改善箇所説明図

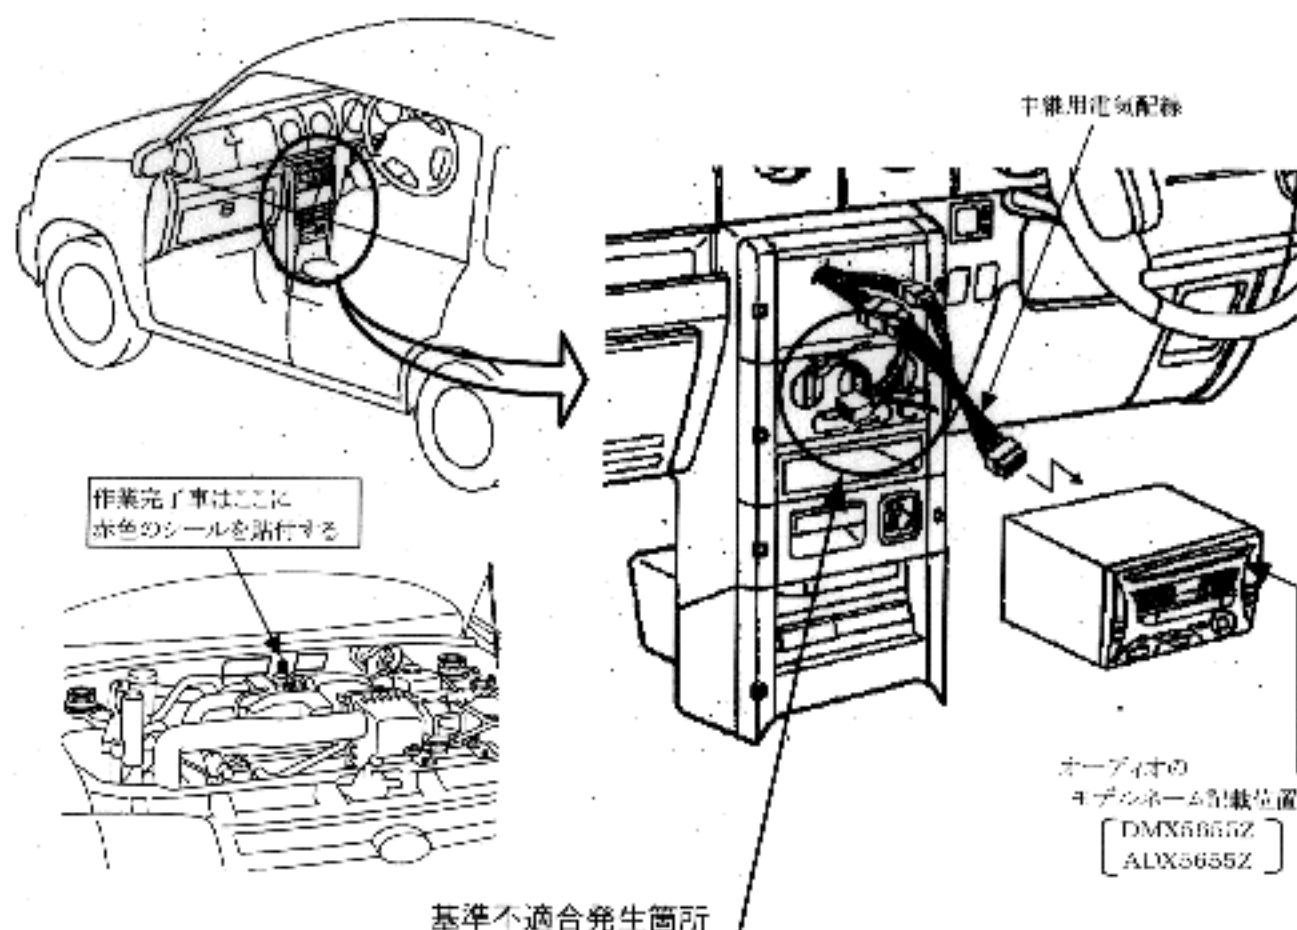
販売店においてオプション（注文仕様）として販売したオーディオの中継用電気配線の、結合端子の処理が不適切なため、そのままの状態で使用を続けると、結合端子が中継の金属部と接触して短絡し、最悪の場合、速度計の点灯及び後部灯火類が不点になるおそれがある。

改善措置の内容
